## システムラック組替仕様 コンセントバー(ファクトライン)付タイプ【-L□(W)R】 仕様変更のお知らせ

システムラック組替仕様 コンセントバー(ファクトライン)付タイプ【-L□(W)R】につきまして  
フィードインキャップの仕様を変更させていただきます。

FSシリーズ・組替仕様 コンセントバー(ファクトライン)付タイプ【-L□(W)R】  
ARCシリーズ・組替仕様 コンセントバー(ファクトライン)付タイプ【-L□R】

### 変更内容

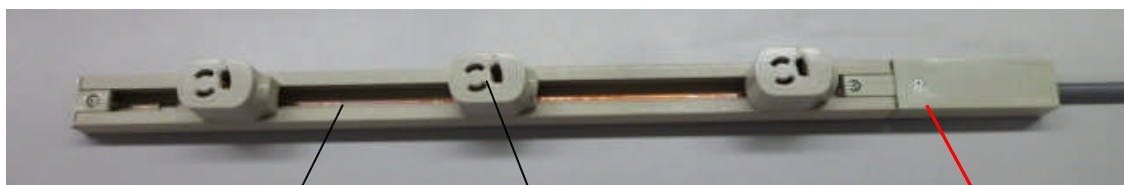
フィードインキャップの仕様変更による、抜止めコンセント最大取付個数の変更

フィードインキャップ差込部の寸法変更により、  
機種によって最大取付数に変更となります。

適用機種		コンセント最大 取付可能数
FSシリーズ	ARCシリーズ	
-	(D)ARC□-□10	6
FS□-□10,12	(D)ARC□-□12	10
FS□-□14,16 FSG□-□18	(D)ARC□-□15	14
FS□-□18 FSG□-□20	(D)ARC□-□17	18(変更なし)
FS□-□20	(D)ARC□-□20	22(変更なし)
FS□-□22	(D)ARC□-□22	26(変更なし)
